Formularz weryfikacji Projektu MRN2

Data 17.02.2017 **Numer zadania** wszystkie zgłoszone

RDLP Białystok Nadleśnictwo Augustów Leśnictwo Jastrzębna oraz Sajenek

Groble i progi łącznie 46 zadań polegających na budowie pojedynczych urządzeń.

Rys. 1 Fragment mapy przedstawiający zastawki w okolicy oddz. 191 i 215.

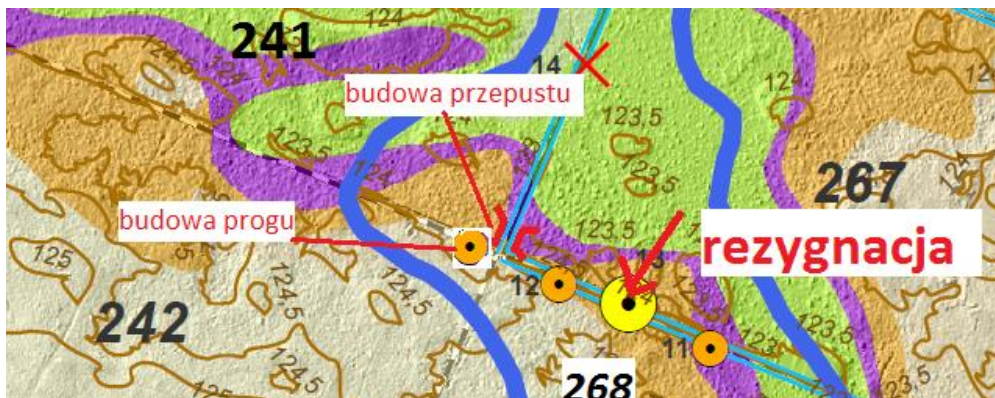
1. Na rowach biegnących wzdłuż oddziałów:
 - a) 240 – 241 - zastawki o numerach: 19 – 26,
 - b) 215 – 240 - zastawki o numerach: 27 – 32,
 - c) 216 – 241 - zastawki o numerach: 33 – 38,
 - d) 215 – 216 - zastawki o numerach: 39 – 45,

Preferowanym rozwiązaniem byłoby wykonanie długich – przechodzących przez oba rowy progów, jednak ostateczna liczba, rodzaj i miejsca posadowienia projektowanych urządzeń małej retencji określona zostanie na etapie wykonywania projektowych - po wykonaniu szczegółowych prac niwelacyjnych, a także przyjętych w projekcie rozwiązań technicznych (wykonanie 2 zastawek lub progów przylegających do siebie czy też jednej zastawki obejmującej dwa rowy i groble).

2. Pozostawić planowane zasypanie rowu pomiędzy oddziałami 191 i 215 oznaczone nr 46.
3. W miejscu oznaczonym czerwoną gwiazdką na rys. 1 – na rowie pomiędzy oddziałami 191 i 192 wybudować bród piętrzący wodę na niewielką wysokość w rowie – odpływie z oddziałów 191, 192, zapewniający wzmocnienie drogi – przejazdu pomiędzy oddziałami 191, 192 oraz 215, 216.

Rys. 3 Fragment mapy przedstawiającej zastawki w okolicy oddz. 267, 268 i 22.

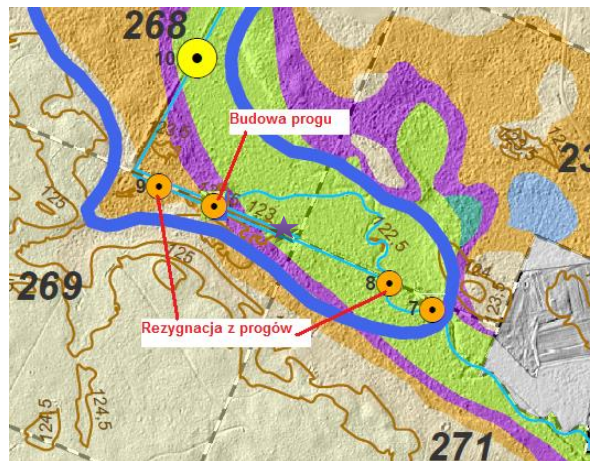
- a) uwzględnić w projekcie istniejący zbiornik retencyjny, dokonać jego rozbudowy (dwukrotnie zwiększyć jego powierzchnię, dokonać odmulenia, urozmaicić linię brzegową), istniejącą przy zbiorniku infrastrukturę piętrzącą uruchomić lub przebudować i wykorzystać (do istniejącego rzędu szandorów można dobudować drugi – ułatwi korzystanie z urządzenia i zbiornika).
- b) ze względu na położoną w oddz. 268 szkółką leśną, zrezygnować z zasypania rowu (10), zasypanie rowu w latach „mokrych” mogłoby się wiązać z nadmiernym uwilgotnieniem szkółki. Proponuje się w to miejsce wybudować próg.

Rys. 5 Fragment mapy przedstawiającej zastawki w okolicy oddz. 99.

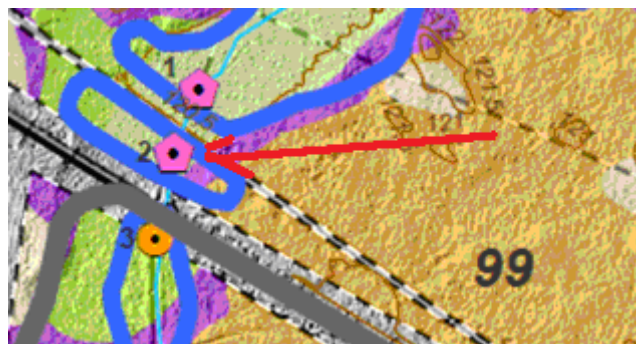
- utrzymać budowę grobli nr 1 (przed drogą publiczną),
- oczyścić przepust pod drogą ,
- zrezygnować z budowy grobli nr 2 – położonej na wąskim pasie pomiędzy drogą publiczną, a torami kolejowymi.

Rys. 6 Fragment mapy przedstawiającej zastawki w okolicy oddz. 191 i 215.

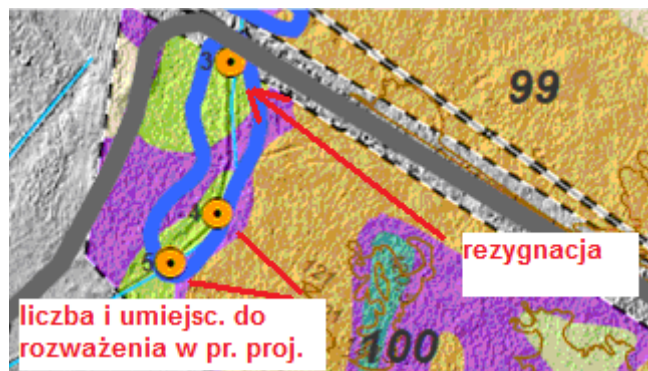
- zrezygnować z budowy progów nr 3 – położonego na granicy torów kolejowych.
- w przypadku progów o numerach 4 i 5 – ich liczba (jeden czy dwa) oraz miejsca posadowienia projektowanych urządzeń małej retencji określona zostanie na etapie wykonywania prac projektowych.

Rys. 7 mapa przedstawiająca planowany monitoring.

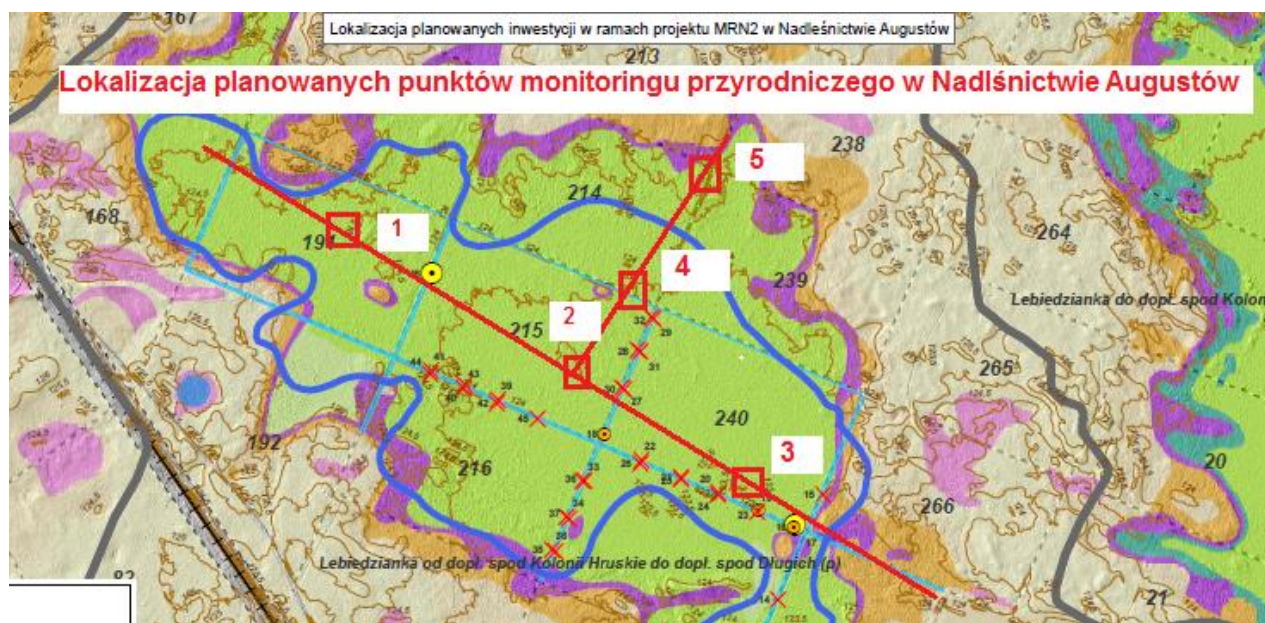
W wyniku dokonanej lustracji terenowej wytypowano lokalizację planowanych punktów monitoringu przyrodniczego w Nadleśnictwie Augustów wraz ze wskazaniem transektów prowadzonych obserwacji. Proponuje się prowadzenie monitoringu hydrologicznego, botanicznego oraz ornitologicznego.
